# Le Rouret

## PLAN LOCAL D'URBANISME

### Exposé des motifs

### Modification n°01, par voie simplifiée

*Rédaction PLU - Modification n°1 simplifiée - Approbation DCM 26/11/2020.*

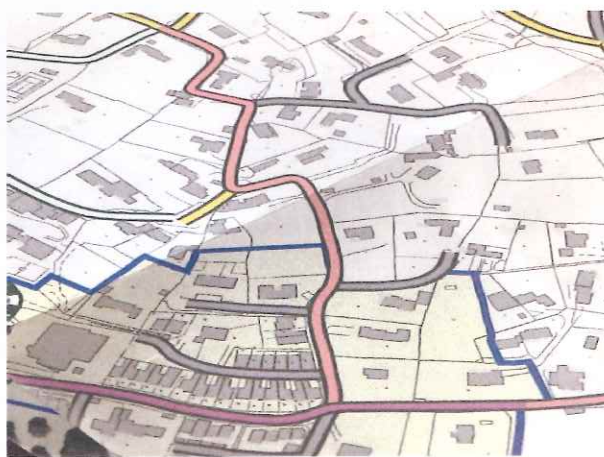
En effet, l'erreur matérielle suivante a été détectée lors de la concertation :

Classement voirie : incohérence entre OAP Cœur de Village et OAP déplacements  
Au PLU approuvé, une incohérence figure quant au classement du chemin du Castellet entre l'OAP Centre village (3.1) où le chemin est considéré à tort comme voie structurante (en violet sur la carte) et à l'OAP déplacements (3.2) où il est à juste titre, considéré comme voie secondaire (en rose sur la carte).

En effet, le polygone d'implantation est au plan de zonage 4.2.1 à 10 mètres de l'axe, comme le PLU l'impose sur les chemins secondaires (en rose sur la carte).

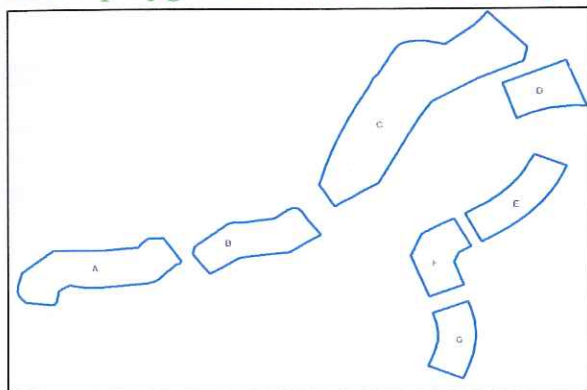
Afin de favoriser la liberté des concepteurs en matière de variations de la forme urbaine dans le cœur de village (secteur Uaa), qui sont recherchées pour une architecture de qualité ; il apparaît utile d'assouplir la règle contraignante d'épaisseur des bâtiments, en permettant une dérogation ponctuelle et encadrée. En effet, il convient de libérer la conception des constructions d'une prescription réglementaire qui semble trop contraignante à la bonne réalisation d'un tissu urbain villageois recherché. Cet assouplissement est également de nature à augmenter très légèrement la SDP réalisable.

La modification vise en fait à permettre une épaisseur partielle (sur maximum 60 % de l'étage courant) à 15,50 m au lieu de 15,00 initialement prévue. Donc une augmentation possible d'un demi mètre sur 60 % de l'étage courant pour les 3 premiers niveaux de plancher. Plus qu'une incidence sur les SDP, cette adaptation de la règle vise à permettre des variations architecturales des volumes. L'ensemble des autres règles de la zone, et notamment celle du stationnement écrétant par ailleurs ces possibilités de surfaces nouvelles.

### o Planches modifiées - Linéaire imposé de diversité commerciale.

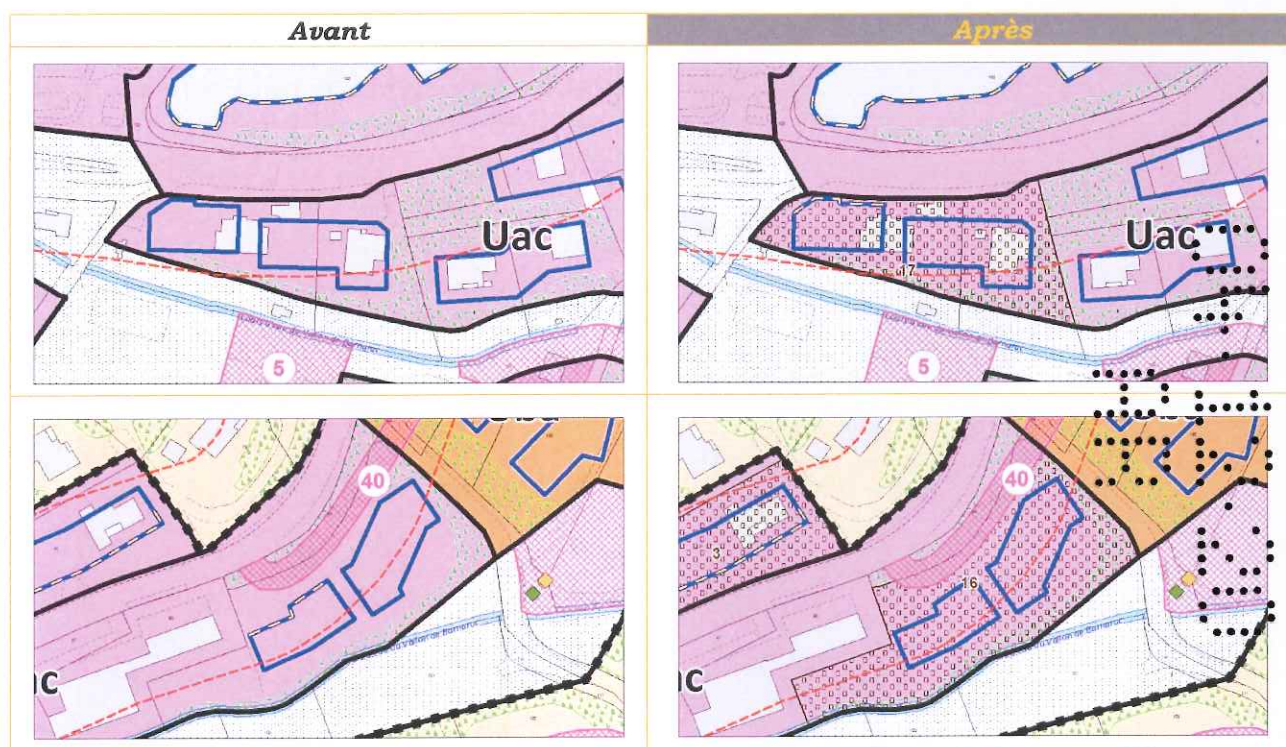
Pour être en concordance avec la mise à jour de la liste des SMS. Cette modification concerne le plan loupe centre village n°4.2.1, mais apparaît également en réduction/renvoi sur le plan Sud, n°4.1.3.

D'un point de vue obligation de production LLS, les contraintes restent analogues (30% du programme en SMS comme en ZMS), cette évolution permet de spatialiser la production et d'assurer l'optimisation du renouvellement urbain permis par le PLU.
